Vysvětlení / změna / doplnění zadávací dokumentace č. 1

Veřejná zakázka: **Rekonstrukce domova důchodců Dvůr Králové nad Labem – stavební úpravy koupelen**

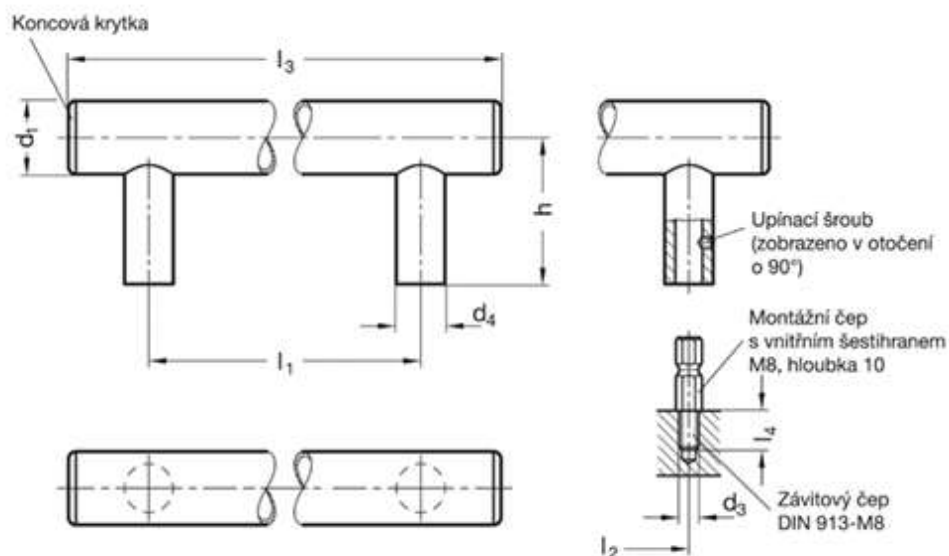
- p. č. 767001 – D+M ochranné madlo nerez – z popisu není zřejmé, o jaký profil madla se jedná a jaké bude mít rozměry, případně jak bude kotvené. Prosíme o doplnění detailního výkresu.
- p. č. 784 21 111 – Dvojnásobné malby bílé ze směsí za mokra velmi dobře otěruvzdorných – celková výměra malovaných ploch je výrazně menší, než plocha jednonásobné penetrace p. č. 784 18 1121 a to ve všech třech etapách. Prosím o zdůvodnění.
- p. č. 631001 – sešití a chemické kotvení rýh – TZ uvádí informaci o vzdálenosti max. 300 mm. Je ale potřeba znát průměr použité výztuže. Prosíme o doplnění.

ad a) Nerezová trubka průměru d_1 cca 55-60 mm, d_2 cca 30mm, provedení povrchu mat, každý segment bude uzavřen nerez zátkami, předpokládaná průměrná délka segmentu 4,0 m, t.zn. při 100 m 25 segmentů a 50 zátek.

Kotvení cca po 1,5 m, t.zn. při 100 m 67 úchytů. Provedení např. dle doplněného schématu úprava do zděné stěny.

Skutečnost počtu a výměr bude dle reality na místě. (Schéma je jedna z možností a princip, není dogma).
